# ИНФОРМАЦИОННЫЙ БЮЛЛЕТЕНЬ

Тема: Применение шатуна 650.1004045 измененной конструкции на двигателях семейства ЯМЗ-650

Модель: двигатели семейства ЯМЗ-650

Рис.1

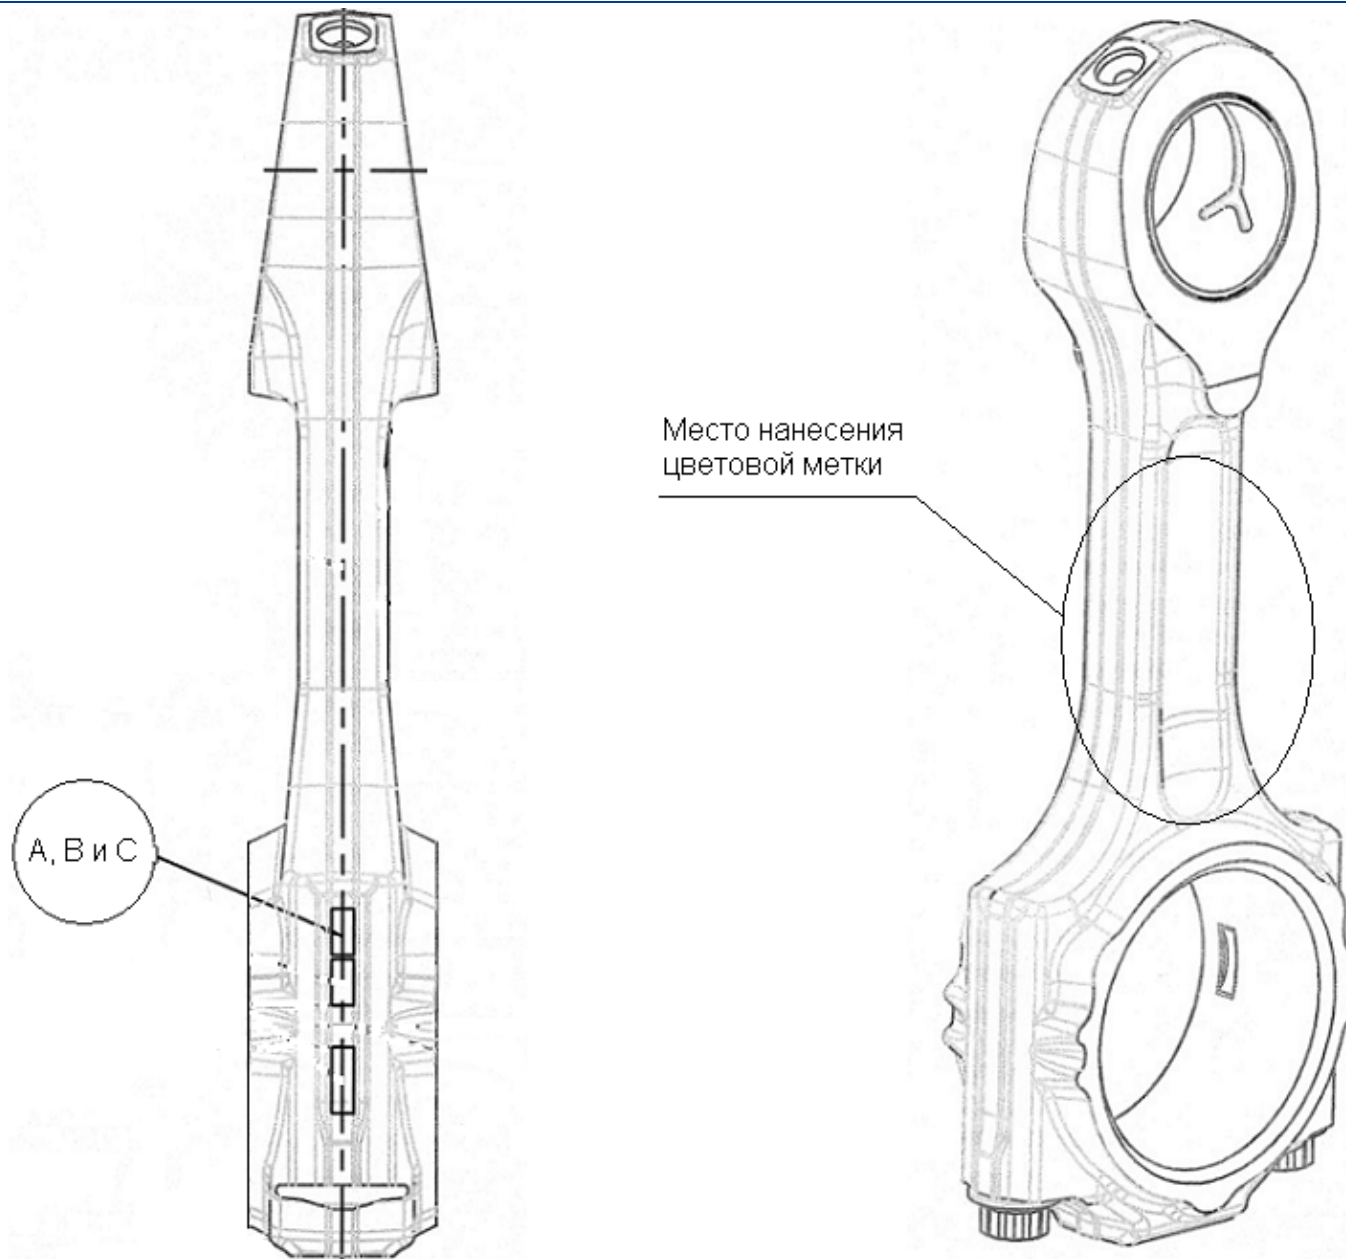
Сообщаем Вам, что в целях снижения номенклатуры и повышения надежности, сборка двигателей семейства ЯМЗ-650 осуществляется с шатуном новой конструкции. Крышка шатуна получена методом разлома, поверхность разъема крышки и тела шатуна ломаная, неровная, с зернистой структурой. Соединение данной крышки с телом шатуна осуществляется не болтом с гайкой как ранее, а глухим болтом. При этом номенклатурный номер шатуна остался прежним **650.1004045**.

На двигатель допускается установка шатунов только одной группы по массе. Соответствие группы, массы и цветовой метки шатуна см. таблицу 1. Для идентификации группы наноситься метка **А, В** или **С** см. рис. 1., дублирующую цветовую метку наносят на стержень шатуна (цветовая метка может отсутствовать).

Шатунные болты затягивать в три приема:

1. Наживить болты крепления крышек кривошипных головок шатунов от руки.
2. Затянуть моментом  $80 \pm 8$  Н·м.
3. Дотянуть, повернув на угол  $90^\circ \pm 6^\circ$ .
